伊方原発3号機運転差止訴訟意見書

2016年2月23日

起爆源になりうるイグナイタは労働安全衛生規則に違反

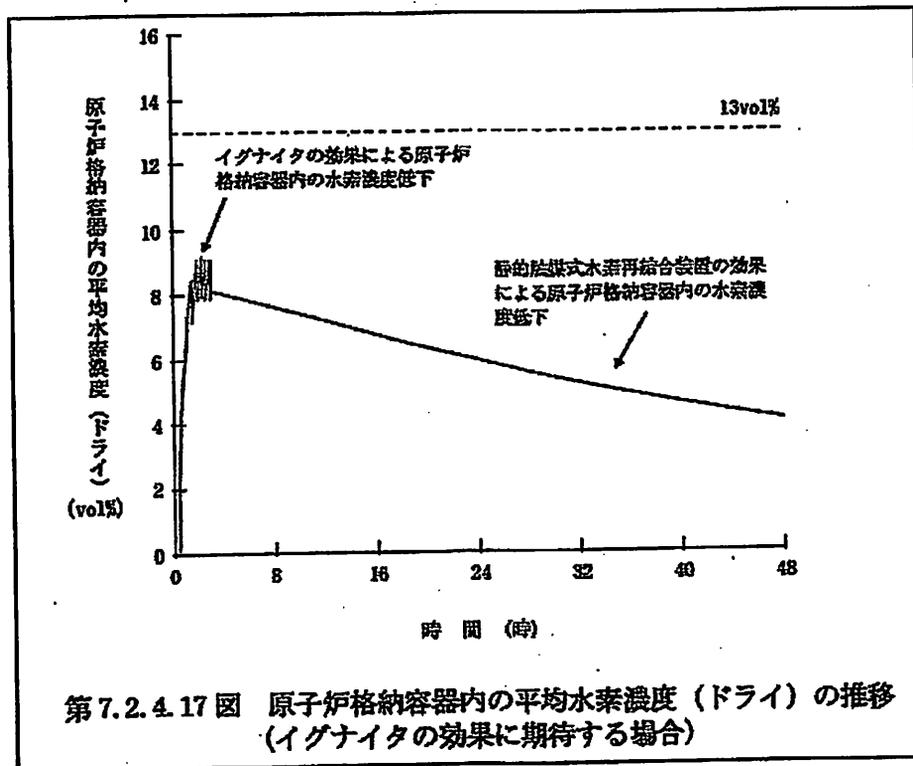
四国電力は、イグナイタの効果に期待する場合、重大事故時の原子炉格納容器内水素濃度が爆轟防止判断基準(13%)に達することなく制御できると主張して、下図の計算結果を示している(乙 C70(10(3))-7-2-144:文献1の添付書類十)。

しかし、ある濃度まで上昇すると燃焼が始まり、ある濃度まで低下すると燃焼が止まる、その繰り返しで水素濃度がほぼ 8~9% の範囲内で制御できるとするこの燃焼解析モデルについての検証は何ら示されていない。(この解析に使用された計算コード GOTHIC の燃焼モデルの検証説明図は機密に属し白抜きとされ、内容不明であることについては、筆者意見書(甲 281 号証)で指摘したとおりである。)従って、本計算結果は、計算精度の裏付けのない解析モデルをもとに、ある水素流出の計算条件ではこのようになるという数値シミュレーションの 1 例にすぎず、実現象での最も厳しい予測を示すものではない。また、原子力規制委員会は、審査においてクロスチェック解析³をすることなく申請者のこの解析結果を容認していることは、審査の

もし事故時の現象推移がこの解析どおりにならない場合、イグナイタは水素爆発の起爆源になるおそれがあり、その使用は危険極まりないのである。
